De: VAROQUIER Clement <c.varoquier@capingelec.com>
Envoyé: vendredi 11 avril 2014 10:01
À: 'blanchard.electricite@wanadoo.fr'
Cc: URBAIN Patrick; 'DUBOIS ET ASSOCIES'; 'WAXIN, Ludovic'
Objet: Colbert : Synthèse log temoin

Objet : REIMS – Caserne Colbert – Visites de la cellule témoin

Compte rendu acoustique des visites de la cellule témoin (n°101 – R+1) des 20/03/2014 & 10/04/2014

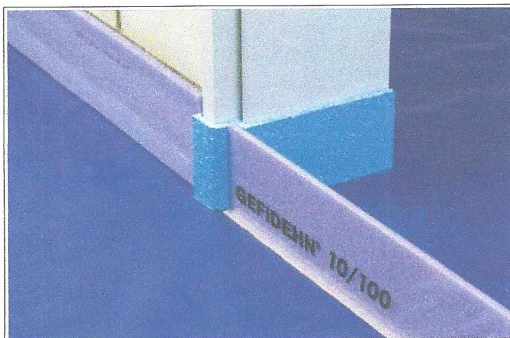
Attention aux remontées périphériques de la sous-couche acoustique de la chape flottante au niveau des cloisons. Elles ne doivent être arasées qu'après la pose des plinthes (en carrelage ET en bois) afin de garantir la désolidarisation complète de la chape. Un joint souple à la pompe sera l'élément de finition du raccordement entre le carrelage du sol et les plinthes lorsque celui-ci est apparent.

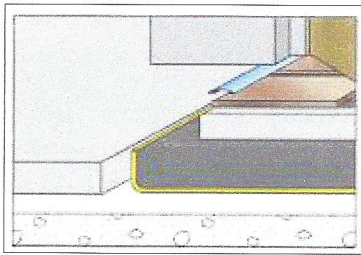
De même, la remontée sur les huisseries doit être bien mise en place et ne devra pas être dégradée par la pose du revêtement de sol.

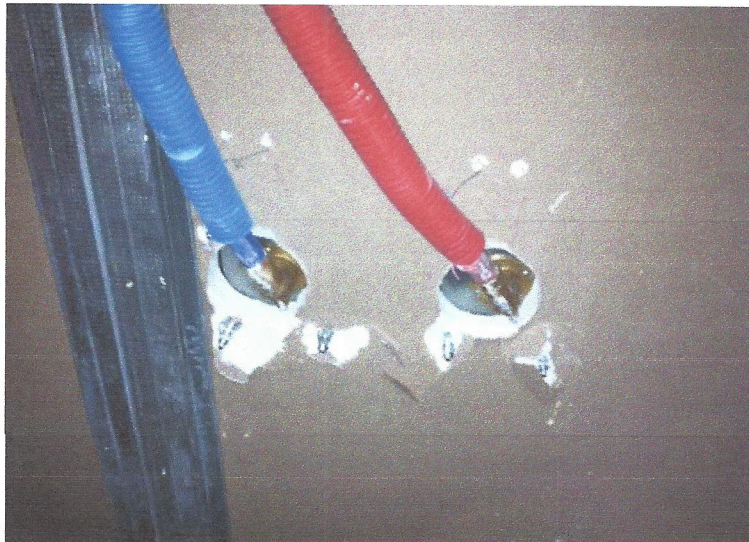
Il manque les manchons résilients sur les passages de réseaux techniques à travers les parois.

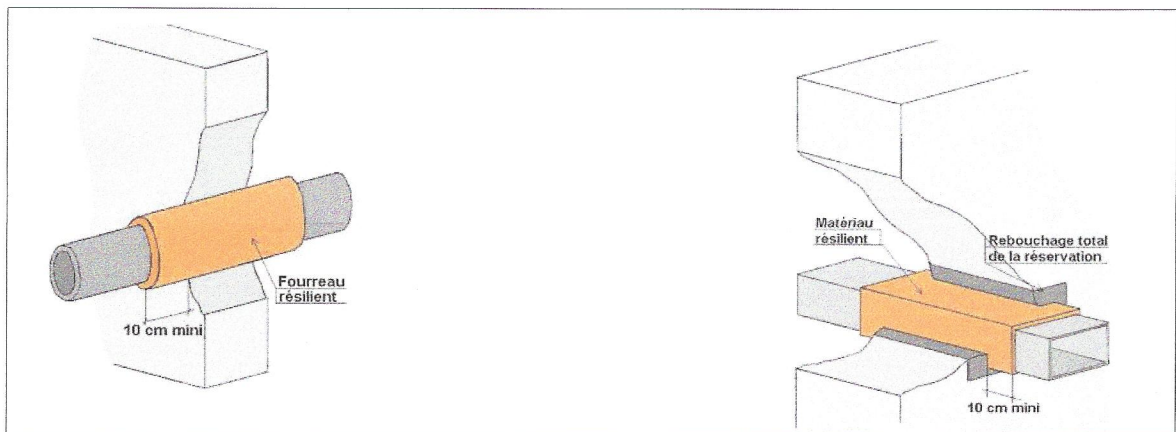
Il n'a pas pu être contrôlé la présence d'antivibratile sur les platines de raccordement PER avant le rebouchage plâtre, comme l'a été spécifié dans le visa n°27 du 24/03/2014.

« (...) les traversées de cloisons, de murs et de planchers se feront au moyen d'un matériau résilient. Ce matériau sera largement plus grand que la traversée. Il sera arasé après rebouchage des réservations et peinture éventuelle. »
